Smurfit Kappa Parenco B.V.

Onderwerp
Verzoek aanvullende gegevens MER

Adres
Veerweg 1 te Renkum

Bijlage: aanvullende opmerkingen op het MER (16 juni 2023)

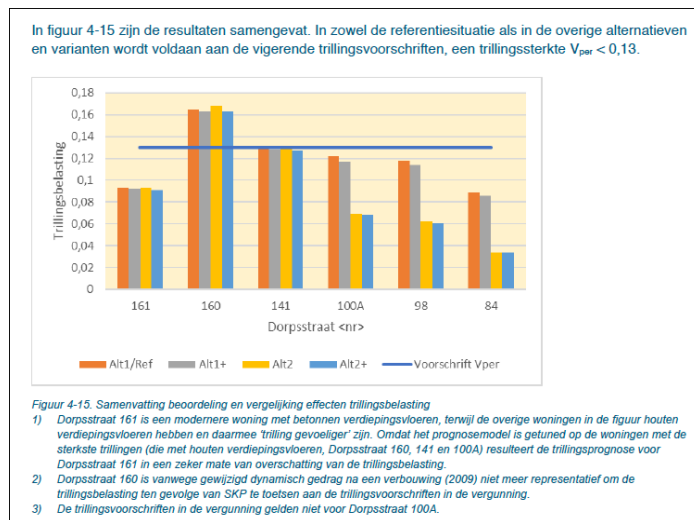
Trillingen

Bijlage 11 Trillingsbelastingsonderzoek.

Woning aan de Dorpsstraat 160. In bovenstaande figuur is duidelijk te zien dat bij deze woning niet voldaan wordt aan de vergunde grenswaarde van $V_{per} \leq 0,13$. Neem deze woning mee in uw toetsing.
